*Ministero dell' Ambiente
e della Sicurezza Energetica*

DIREZIONE GENERALE VALUTAZIONI AMBIENTALI

OGGETTO:[ID:10335] - Nuova SE 380/150 kV di Vizzini con raccordi aerei 380/150 kV alla RTN ed opere connesse. Intervento3: raccordo 150 kV dall'elettrodotto aereo esistente SE Mineo-CP Scordia. Valutazione Preliminare ai sensi dell'art. 6, c. 9, del D.Lgs. 152/2006. Nota Tecnica.

Figura 1 - Distanza dai Siti Natura 2000 e dalle aree EUAP (Aree naturali protette)

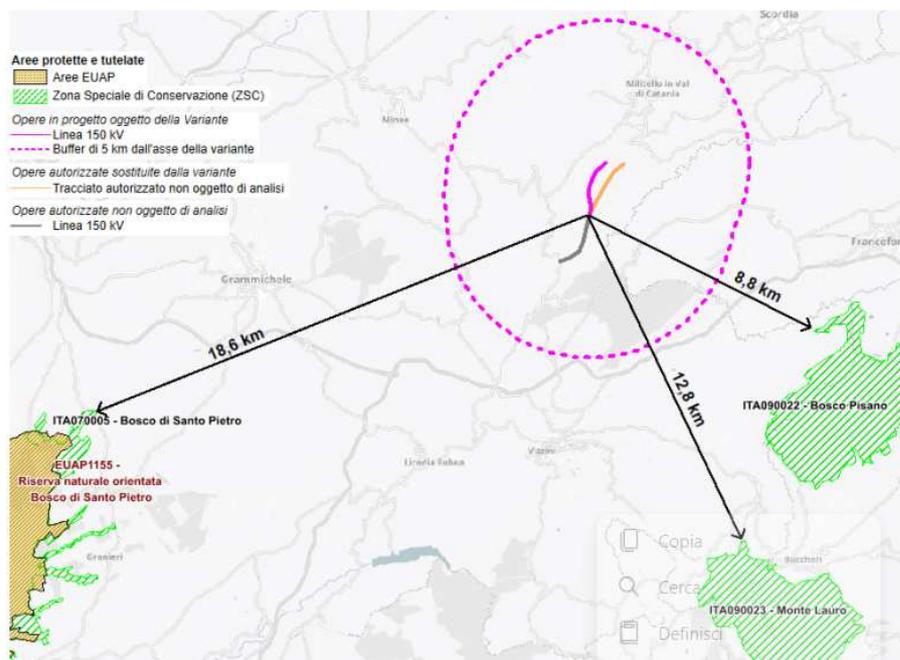
L'area di intervento sorge in una porzione interna della Sicilia lontano dai siti della rete Natura 2000, come illustrato nella figura sottostante:

Figura 2 - Inquadramento territoriale degli interventi (in magenta tracciato in variante e in giallo il tracciato autorizzato, ma che non verrà realizzato)

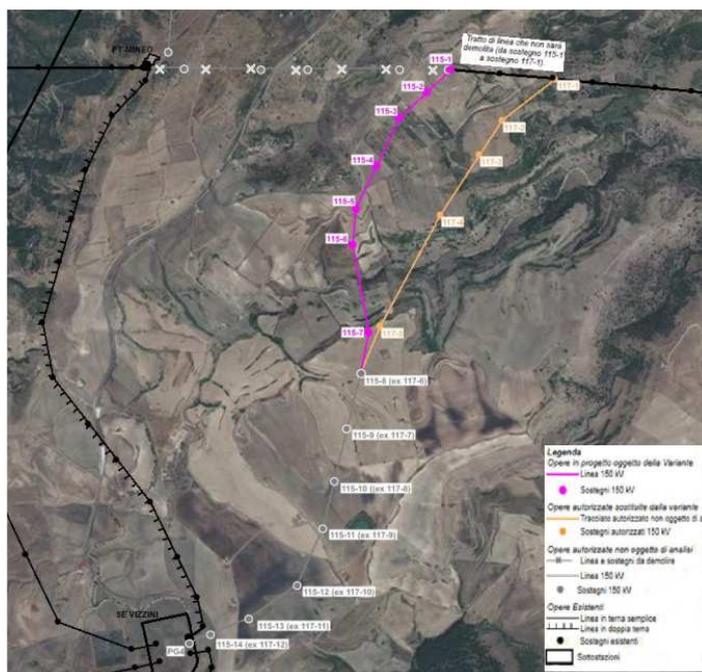
Dal sostegno 114 dell'esistente elettrodotto a 150 kV Scordia-Mineo S.ne, parte il nuovo collegamento Scordia CP - S.E. Vizzini. Il nuovo tracciato prevede 7 sostegni denominati 115-1, 115-2, 115-3, 115-14, 115-5, 115-6 e 115-7, 2 in più rispetto ai 5 previsti nel tracciato originario.

Il raccordo aereo avrà una lunghezza complessiva di circa 4,10 km, di cui circa 2,03 km in variante (oggetto della presente variante) e 2,07 km coincidenti con il tracciato autorizzato;

Il tracciato in variante rispetto all'autorizzato è quello in fucsia e va dal sostegno 115-1 al sostegno 115-7.

Il tracciato in arancione dal sostegno 117-1 al sostegno 117-5 è quello autorizzato che non verrà realizzato. I sostegni da ex 117-6 a ex 117-12 sono stati rinominati da 115-8 a 115-14 ma la loro posizione autorizzata non cambia. Il Proponente segnala anche che il tratto di linea esistente 150 kV SE 150 kV Mineo – CP Scordia compreso tra il sostegno 117-1 e 115-1 non sarà più demolito, mentre rimane la demolizione dell'esistente fino allo stallo in ingresso alla SE 150 kV Mineo (evidenziato in grigio con le x nella figura).
